# 장비구매/수리 기안서

문서번호	방송기술팀 - 보도기술관리파트- 2017-00137		신청구분	장비구매/수리 기안서	
기안부서	방송기술팀 - 보도기술관리파트		시행일자	2017-08-10 ~ 2017-08-10	
기안자	하승범		보존기간	5년	
기안일자	2017-08-10 14:44		시행자	하승범	
	파트장		부국장		대표이사
결재	<b>윤장현</b> 기결	<b>최반근</b> 기결			<b>박정열</b> 기결
합의					
수신참조	함아란/경영기획팀				
제목	다목적 부조정실 프롬프터 분리에 대한 기술검토

[다목적 부조정실 프롬프터 분리 개념도]

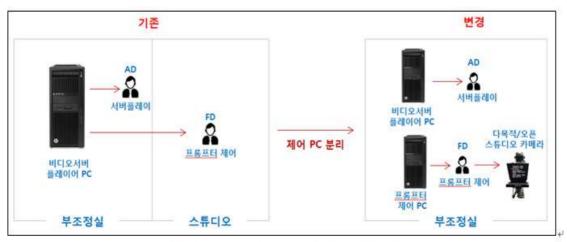
- 현재 뉴스 부조정실의 시스템과 동일한 구성으로 다목적 부조정실의 비디오 서버 플레이어 장비에서 프롬프터 제어 부분을 별도로 분리하는 구성임

[ 프롬프터 시스템 구성 ] ₩

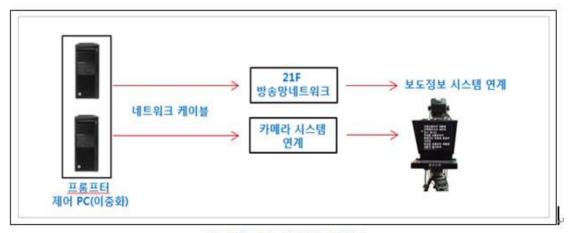
- 프롬프터 시스템 장애 시 앵커의 원활한 뉴스 진행을 위하여 백업 프롬프터 시스템 구성이 필요함
- ☞ 디유넷 시스템관리팀 구성안 : 이중화 구성 외에 장애 시 백업 시스템으로의 신속한 전환을 위한 절체 스위치를 구성 하였음

- 오픈 및 21층 다목적 스튜디오에 프롬프터 연계가 가능한 장소가 적합함
- ☞ 디유넷 시스템관리팀 구성안:
  - 다목적 부조정실의 자막 생성기(디유넷 보고서 2page Figure 2 참조) 옆자리의 빈 공간에 설치하여 1층 오픈 및 21층 다목적 스튜디오에서 방송 진행 시 프롬프터 제어가 가능함
  - 장비 설치 공간의 제약사항은 암 형식의 모니터 거치대 도입으로 해소함

- 보도정보 시스템과 카메라 시스템과의 연계 구성을 위한 네트워크(방송망) 연계가 필요함
- ☞ 디유넷 시스템관리팀 구성안: 21층 랙실에 설치된 네트워크 스위치와 스플리터(카메라 프롬프터 신호 공급 장비)에 네트워크 케이블을 연결하여 보도정보 및 카메라시스템 연계가 가능하도록 구성함(디유넷 문서 2page Figure 1 참조)

○ 프롬프터 시스템 분리 구성은 기존 구성 대비 운영의 편리성 및 안정성이 높고, 현재 분리 운영되고 있는 뉴스 부조정실의 선례를 고려 하였을 때, 적절한 구성이라고 판단됨

- 공간상의 제약이슈를 해결하기 위해, 모니터 거치 형식의 시스템 데스크를 도입함
- 기존 다목적 스튜디오에서 녹화 진행 시 사용되었던 제작용 프롬프터 솔루션(Flip-Q)은 신규 도입예정인 프롬프터PC에 설치하여 보도/제작 프로그램 용도별로 운영 가능하도 록 구성함
